Commission économique pour l'Europe**Comité des transports intérieurs****Groupe de travail des transports par voie navigable****Groupe de travail de l'unification des prescriptions techniques et de sécurité en navigation intérieure****Cinquante-neuvième session**

Uniformisation des prescriptions techniques et de sécurité en navigation intérieure : Recommandations relatives à des prescriptions techniques harmonisées à l'échelle européenne applicables aux bateaux de navigation intérieure (résolution n° 61, révision 2)**Proposition d'amendements à l'annexe de la résolution n° 61, révision 2, fondée sur l'édition de 2021 du Standard européen établissant les prescriptions techniques des bateaux de navigation intérieure****Note du secrétariat* ******Mandat**

Proposition d'amendements à l'annexe à la résolution no 61, révision 2

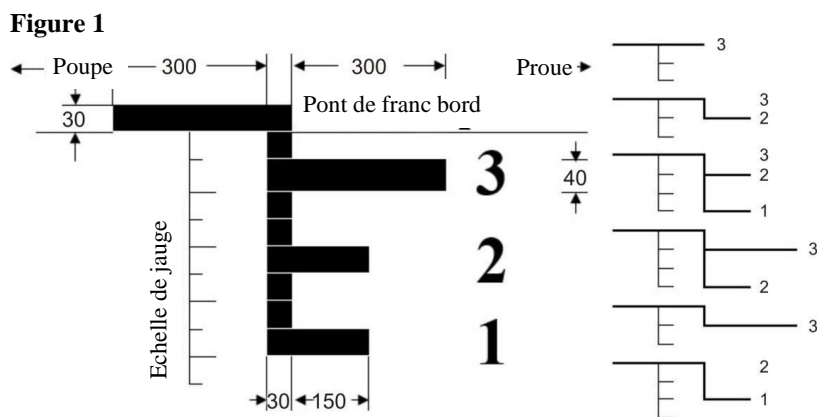
a) **La marque d'enfoncement supérieure est constituée par un rectangle de 300 mm de longueur et 30 mm de hauteur orienté vers l'arrière** ~~Les marques d'enfoncement pour la zone 3 sont constituées par un rectangle de 300 mm de longueur et 40 mm de hauteur, dont la base est horizontale et coïncide avec le plan du plus grand enfoncement autorisé. Les marques d'enfoncement différentes doivent comporter un tel rectangle. Si la marque d'enfoncement supérieure est celle prévue pour la zone 3, sa hauteur est de 40 mm.~~

b) **Les marques d'enfoncement supplémentaires à apposer sont orientées vers l'avant et les dispositions ci-après s'appliquent :**

i) Les marques d'enfoncement pour la zone 3 sont constituées par un rectangle de 300 mm de longueur et 40 mm de hauteur ;

ii) **Les marques d'enfoncement pour les zones 1 et 2 sont constituées par un rectangle de 150 mm de longueur et de 30 mm de hauteur, dont la base est horizontale et coïncide avec le plan du plus grand tirant d'eau autorisé pour la zone concernée.**

c) **Si la marque d'enfoncement supplémentaire à apposer pour la zone 3 ou 4 coïncide avec la marque d'enfoncement supérieure, cette dernière n'est pas exigée.**

4-3.4 **Le numéro de la zone doit être fixé à côté des marques d'enfoncement orientées vers l'avant en caractères de 60 mm de hauteur et 40 mm de largeur¹ ; pour la zone 4, le numéro n'est pas nécessaire.**

4-3.5 **Les marques d'enfoncement conformément aux paragraphes 4-3.3 et 4-3.4 ainsi que leur orientation doivent correspondre à la figure 1.**

Figure 2

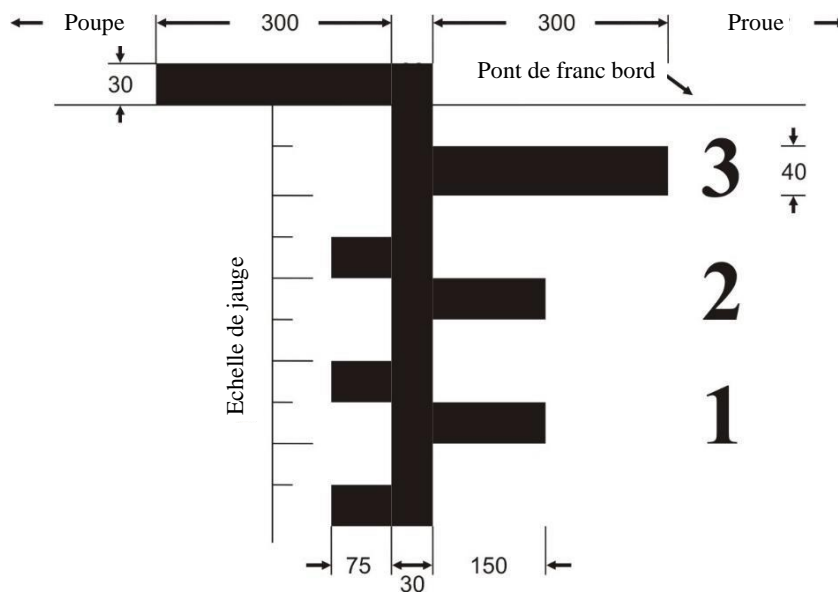
4-3.11 Pour les bateaux avec cales non couvertes, outre les dispositions du paragraphe 4-3.6, les marques d'enfoncement doivent être complétées par un rectangle de 75 mm de longueur et 30 mm de hauteur, orienté vers l'arrière, dont la base est horizontale et coïncide avec le plan du plus grand enfoncement autorisé pour la navigation dans la zone concernée avec des cales non couvertes.

4-3.12 Les marques d'enfoncement conformément au paragraphe 4-3.11 ainsi que leur orientation doivent correspondre à la figure 2.

Figure 4-3.8 3
Marque de franc-bord

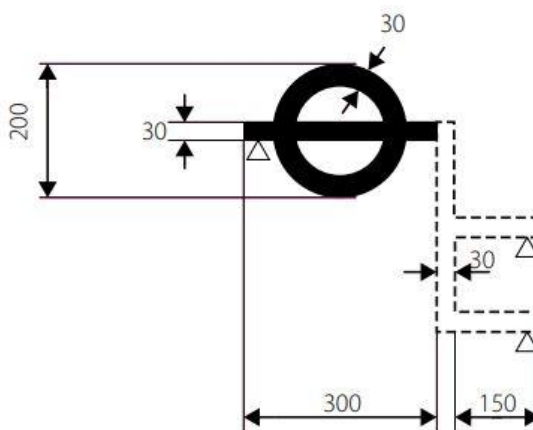
L'épaisseur de l'anneau et la largeur de toutes les autres lignes de la marque de franc-bord sont de 30 mm ; le diamètre extérieur de l'anneau est de 200 mm, la longueur de la ligne horizontale qui coupe l'anneau est de 300 mm et les dimensions des chiffres indiquant les zones sont de 60 × 40 mm (figure 4-3.8 3).
